工程指示 / 要求簡箋 ENGINEER INSTRUCTIONS(E.I.)

工程指示編號:	EI- 5532	修改版本:	B
	HK- 0631 / 23		
工程編號:	J 859	工程名稱:	啟德6551
收件人:	生統 & 王良	發件人:	nero
工程項目:	預製窗 - 預製窗包裝保護方案	日期:	31/03/2023

內容:
有關859包裝保護方案

J-859 啟德6551預制窗-1 預制窗各項目總綱

J-859 啟德6551预制窗包装保护示意-10

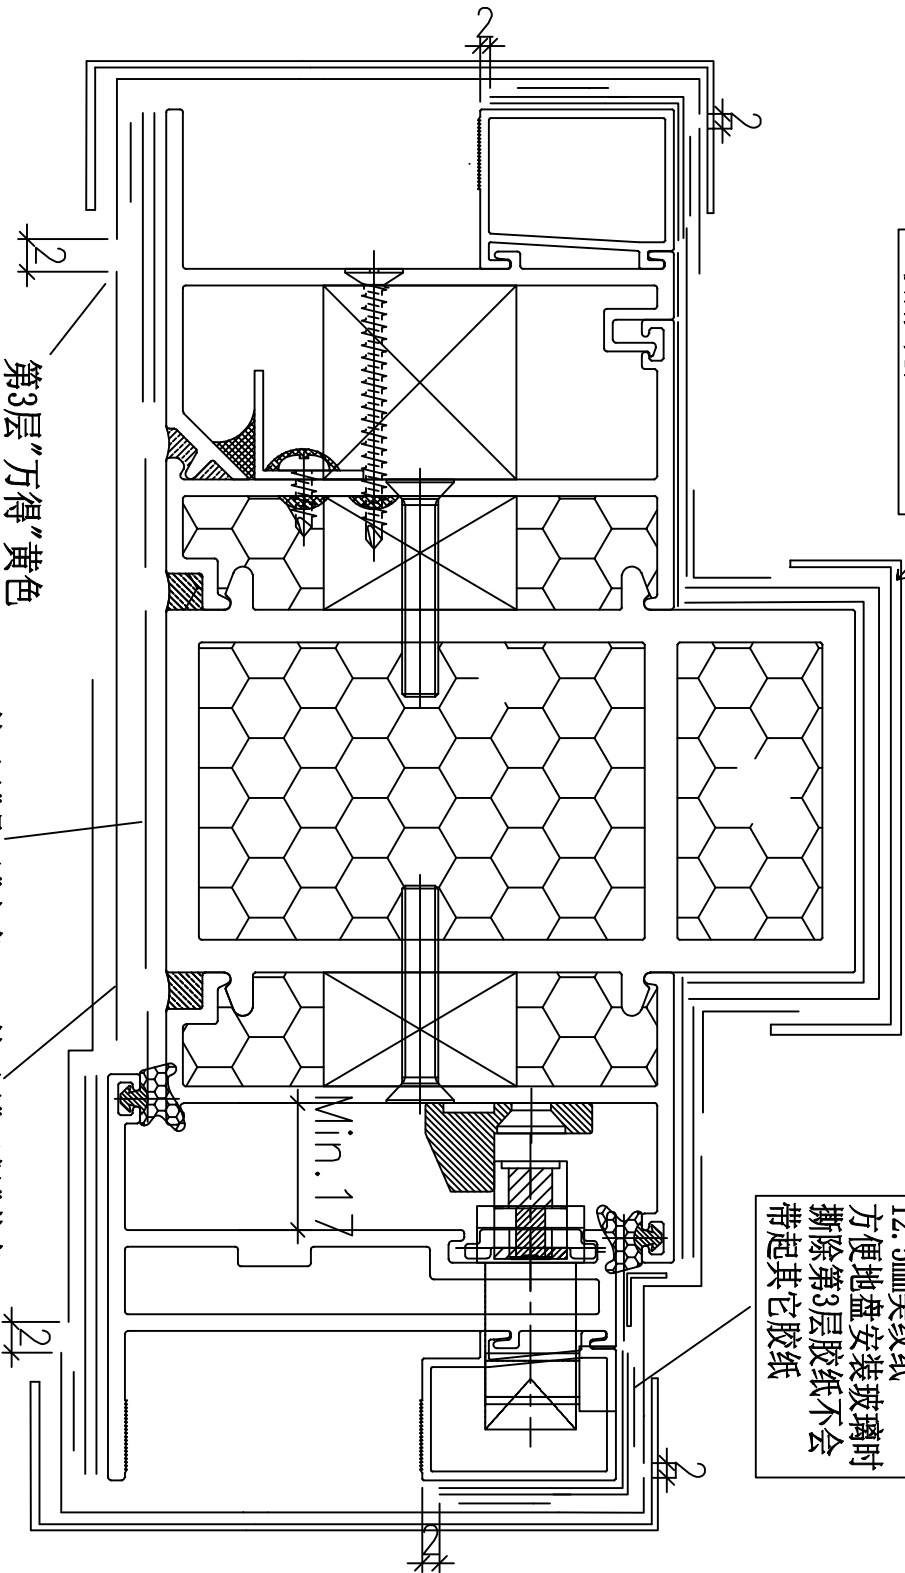
直位夹通、轉角通頂底封膠深入5~10MM

“白色PVC胶壳”-厂包装
至横料见光位180mm

12.5mm美纹纸
方便地盘安装玻璃时
撕除第3层胶纸不会
带起其它胶纸

第3层“万得”黄色
需接口位留1~2mm隙
方便可独立拆除

J-859 啟德6551预制窗包装保护示意-14

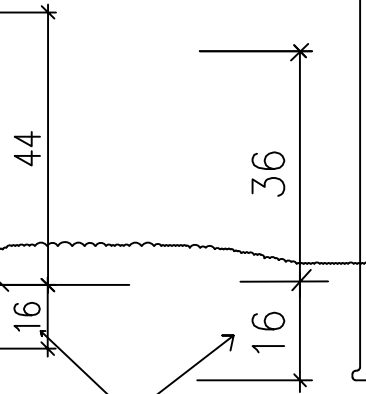
室外底有鋁板

依中山辦、鴻輝要求改為
